Отличия ДВС семейства 421 при замене алюминиевого блока цилиндров на чугунный

Отличия ДВС 421, 4218, 4215 при замене алюминиевого блока цилиндров на чугунный

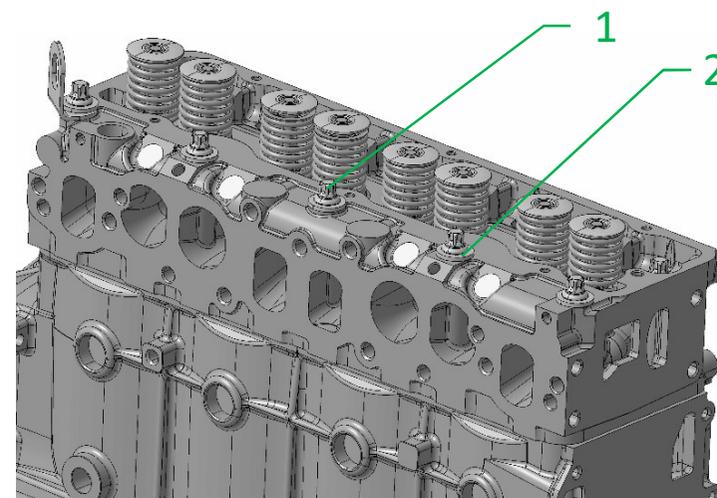
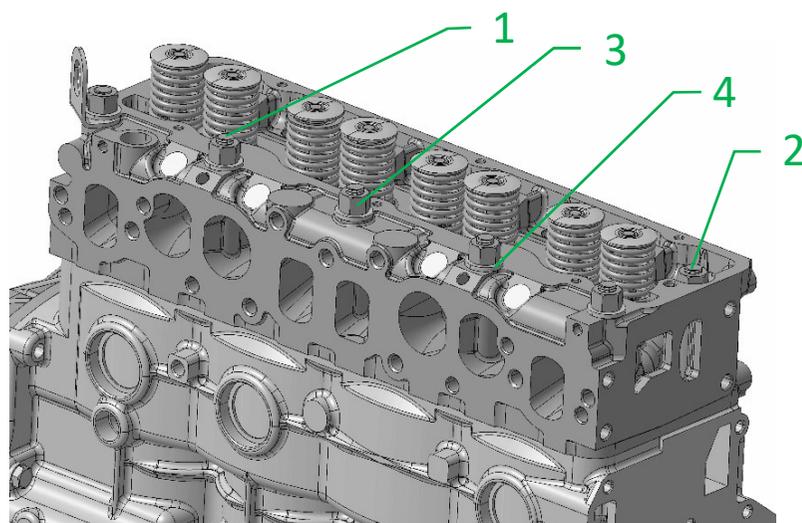
Алюминий			Чугун		
Поз.	Обозначение / Наименование	Кол-во	Поз.	Обозначение / Наименование	Кол-во
1	421.1003090-11 - Шпилька	5	1	A274.1003271 – Болт крепления головки или A274.1003271-01 – Болт крепления головки цилиндров M12x1,25x133,5	10*
2	421.1003091-11 - Шпилька	5			
3	421.1003095 – Гайка	10			
4	870628 – Шайба упорная 12x26	10	2	A274.1003093 – Шайба крепления головки цилиндров	10*
			*)	Входят в комплект A274.1003155	
				Внимание ! Перед установкой болтов обеспечить центрирование отверстий в головке цилиндров, прокладке головки цилиндров и блоке цилиндров. Момент затяжки болтов крепления головки цилиндров: 88,25...96,04 Н*м (9,0...9,8 кгс*м).

Отличия ДВС 4213, 4216, 42164, 421647 при замене алюминиевого блока цилиндров на чугунный

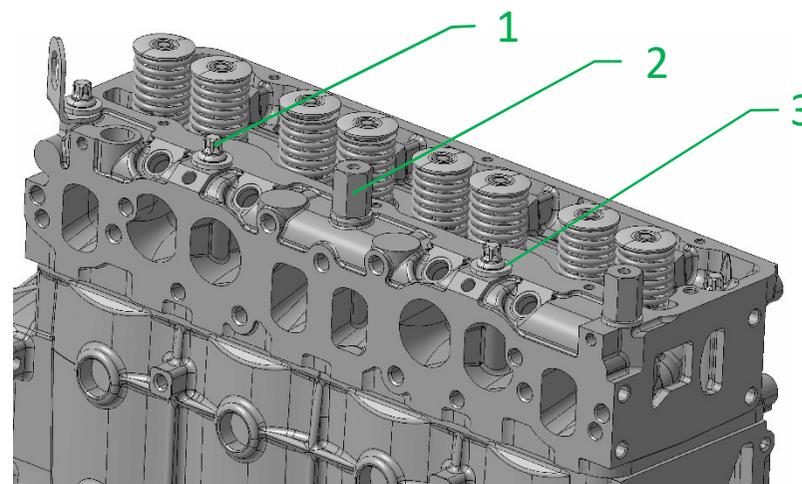
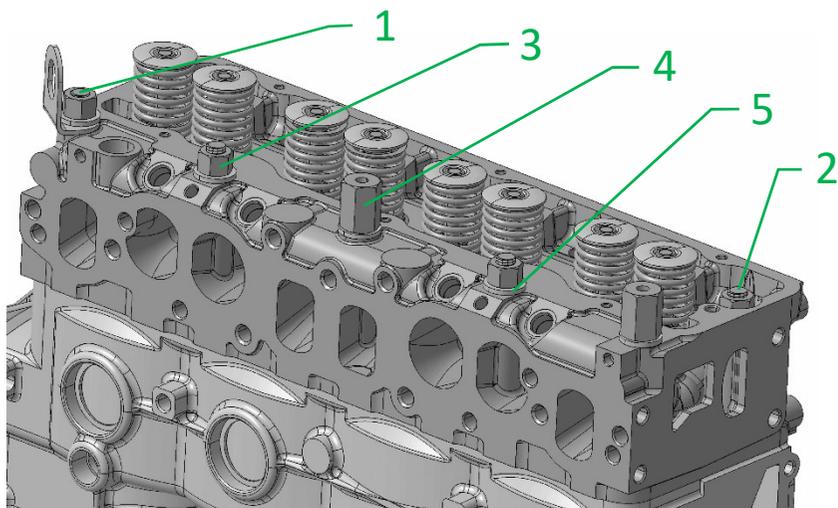
Алюминий			Чугун		
Поз.	Обозначение / Наименование	Кол-во	Поз.	Обозначение / Наименование	Кол-во
1	421.1003090-11 - Шпилька	5	1	A274.1003271 – Болт крепления головки цилиндров или A274.1003271-01 – Болт крепления головки цилиндров M12x1,25x133,5	8*
2	421.1003091-11 - Шпилька	5	2	4216.1003271-01 – Болт составной	2*
3	421.1003095 – Гайка	8	3	A274.1003093 – Шайба крепления головки цилиндров	10*
4	420.1003017-10 – Втулка датчика детонации	2			
5	870628 – Шайба упорная 12x26	10			
			*)	Входят в комплект 42164.1003155	
				Внимание ! Перед установкой болтов обеспечить центрирование отверстий в головке цилиндров, прокладке головки цилиндров и блоке цилиндров. Момент затяжки болтов крепления головки цилиндров: 88,25...96,04 Н*м (9,0...9,8 кгс*м).

Отличия ДВС 42164 с компрессором кондиционера при замене алюминиевого блока цилиндров на чугунный

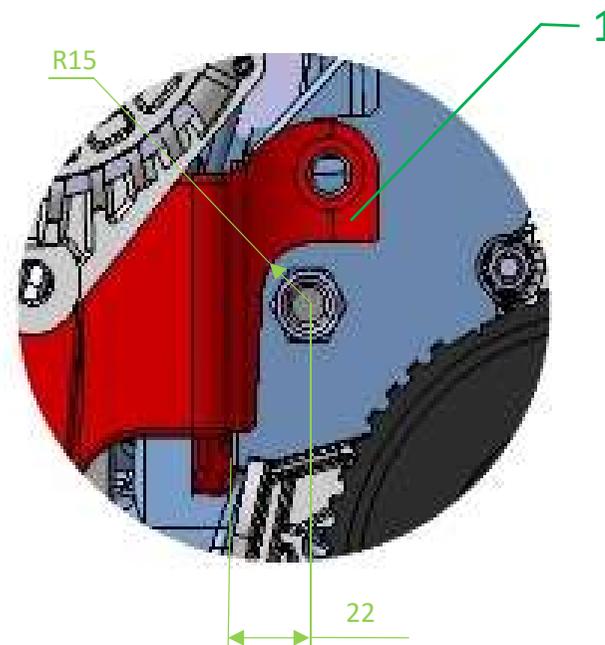
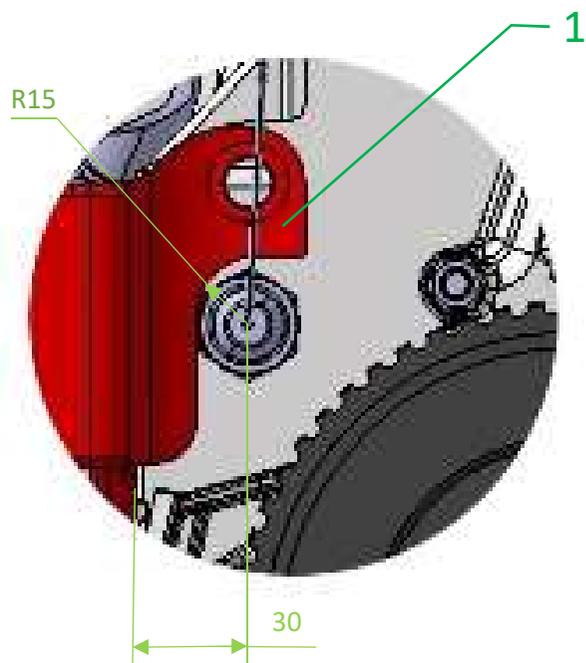
Алюминий			Чугун		
Поз.	Обозначение / Наименование	Кол-во	Поз.	Обозначение / Наименование	Кол-во
1	4216.3701050-XX – Кронштейн агрегатов (в зависимости от установленных агрегатов)	1	1	A275.3701050-12 – Кронштейн агрегатов (компрессор SD5)	1
			1	A275.3701050-22 – Кронштейн агрегатов (компрессор SD7)	1
